SERVICE INFO – INA 0085

Különböző vezetőgörgők Otto- és dízelmotoroknál az 534 0243 10 cikkszámú feszítőegységen

Gyártó: Mercedes-Benz
 Modellek: A 160 CDI (168.007)
 a J568589 alvázsámaig
 A 170 CDI (168.008)
 a J568589 alvázsámaig
 Motorkód: OM 668.940, OM 668.941
 Cikksz.: 534 0243 10
 OE sz: A 166 200 09 70

1. ábra: Feszítőegység 534 0243 10

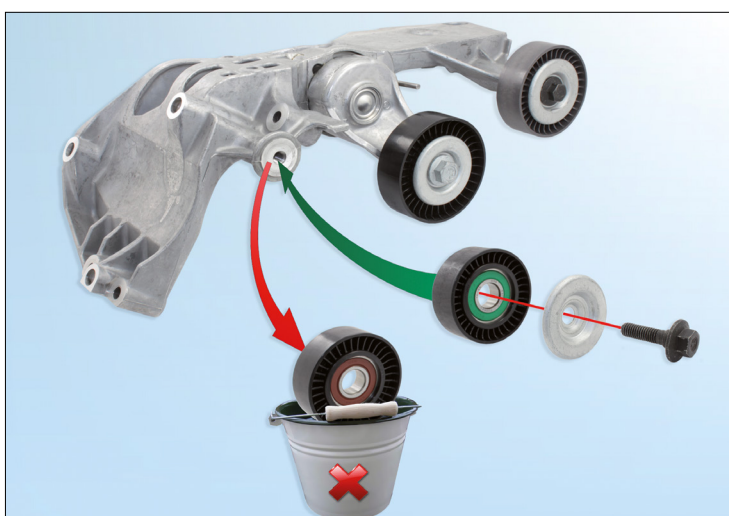
A feszítőegység kiszállítási állapotában az Otto-motorokhoz a vezetőgörgőkkel van ellátva.

A megnevezett dízelmotoroknál történő felhasználáshoz az 532 0404 30 cikkszámú bal oldali vezetőgörgőt le kell cserélni az 532 0406 30 cikkszámú vezetőgörgőre (1. ábra).

A beszerelés előtt feltétlenül ügyeljenek arra, hogy a helyes vezetőgörgő legyen a feszítőegységre felszerelve!

2. ábra: Az Otto-motorokhoz való 532 0404 30 cikkszámú vezetőgörgő (balra) és a dízelmotorokhoz való 532 0406 30 cikkszámú vezetőgörgő (jobbra)

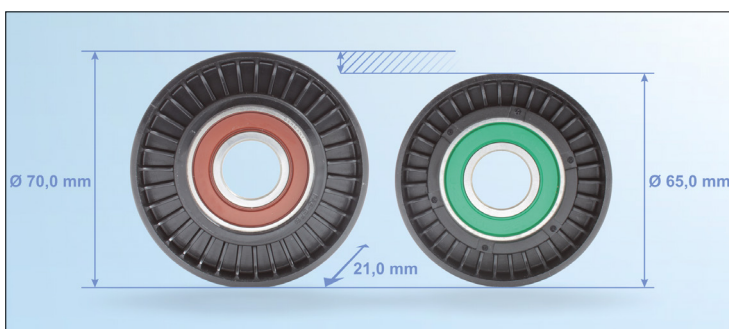
A dízelmotorokhoz való 532 0406 30 cikkszámú vezetőgörgő kisebb az átmérője mint az 532 0404 30 cikkszámú vezetőgörgőnek (2. ábra).

Más ismertetőjegyek, pl. a tömítőgyűrűk színe, a kifogástalan működés szempontjából nem számítanak és azokat variálni lehet.

A dízelmotorokhoz való vezetőgörgő nem része a szállítási csomagnak és külön kell megrendelni.
